Van: art 5 1-2e
Verzonden: maandag 17 oktober 2022 20:13
Aan: art 5 1-2e
Onderwerp: RE: Enkele vragen over het ontwerp van de wachtplaats bij de Broekvelderbrug

Onderwerp: Enkele vragen over het ontwerp van de wachtplaats bij de Broekvelderbrug

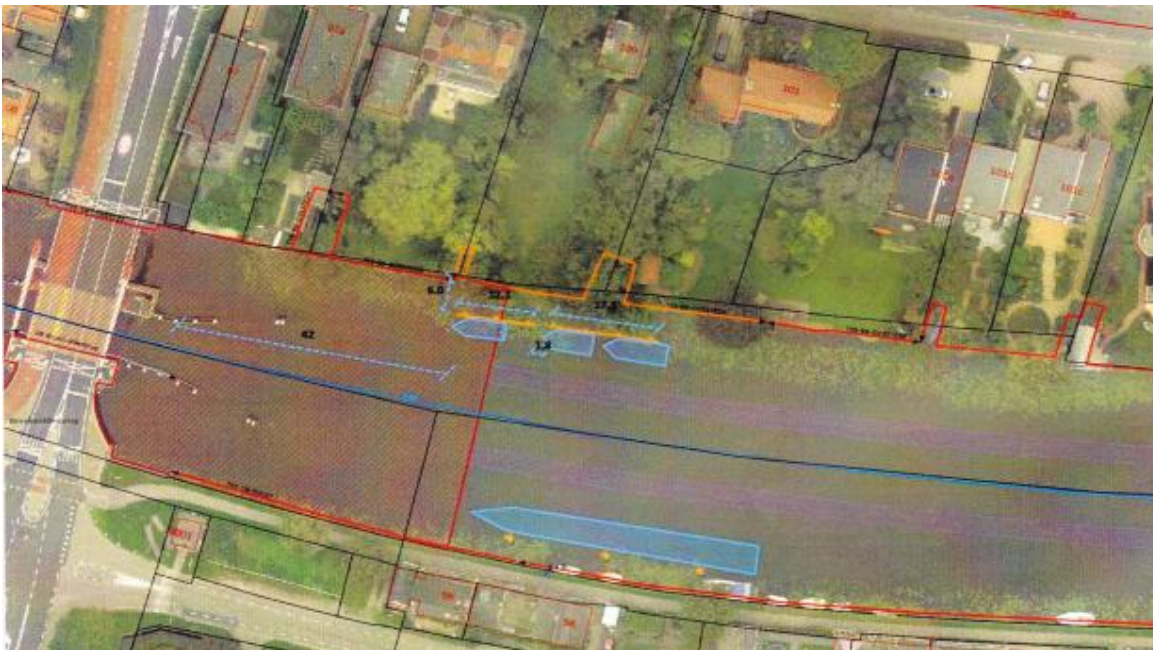
Zoals in het 'verslag' van de informatieavond 13 juli 2022 wordt aangegeven is Gedeputeerde Baljeu in gesprek met wethouder Kersbergen van de gemeente Bodegraven-Reeuwijk tot het volgende ontwerp gekomen voor een wachtplaats bij de Broekvelderbrug oostzijde:

1) Het handhaven van de bestaande wachtplaats voor grote schepen langs de zuidzijde. Daar verandert verder niets.

2) Het maken van een (lagere) wachtplaats voor kleine schepen langs de noordzijde met de maten:

- * 42 m vanaf de knik in het geleidewerk van de brug;
 - * 1^e deel wachtplaats met een lengte van 12,10 m;
 - * open stuk tussen beide wachtplaatsdelen van 0,10 m;
 - * 2^e deel wachtplaats met een lengte van 17,10 m;
 - * minimale afstand wachtplaats tot de oever is 8,0 m.
- hoogte wachtplaats 1,65 m.

1. Langs de oevers is een rode lijn getekend en achter de percelen Noordzijde [art 5 1-2e](#) een oranje lijn. Kunt u mij zeggen wat die rode en oranje lijnen betekenen? Waar kan ik die betekenis terugvinden?

2. In de argumentatie waarom de wachtplaats op 42 m afstand van de knik in het remmingwerk moet komen wordt geschreven dat de wachtplaats op voldoende afstand van de 'aanvaarpaal' dient te komen. Kunt u mij zeggen hoeveel meter als voldoende wordt aangemerkt en waarop dat is gebaseerd?

De wachtvoorziening voor kleine schepen is bedoeld voor schepen kleiner dan 20 meter. Het meest gangbare maat van een vaartuig op dit soort wateren is 10,5x3,5x2,6. (lxbxh)
Omdat dit nagenoeg de helft van de lengte is voor waar de wachtvoorziening is bedoeld is deze ruimer genomen om ook schepen van 18 a 19 meter een goede kans te geven om slaags te laten raken. De maatvoering waar mee is gerekend is 12x4x2,7meter (lxbxh)
Om een vaartuig slaags te doen raken voor het midden van de brug heeft een vaartuig 2x zijn eigen lengte en 2x zijn eigen breedte nodig om dat te kunnen doen.
Gerekend vanaf de boeg/papagaai of spriet 24meter over een breedte van 8meter obstakels obstakel vrij dient te zijn.
Dit is nodig omdat een schip van dergelijke afmetingen ook bij windkracht 6 zou moeten kunnen varen. Er is immers bediening tot windkracht 7.
Door deze berekening kan de wachtvoorziening niet dicht bij de brug.

Daarnaast is de obstakelvrije zone eveneens nodig om een dergelijk vaartuig naar en van de particuliere ligplaatsen te kunnen gaan.
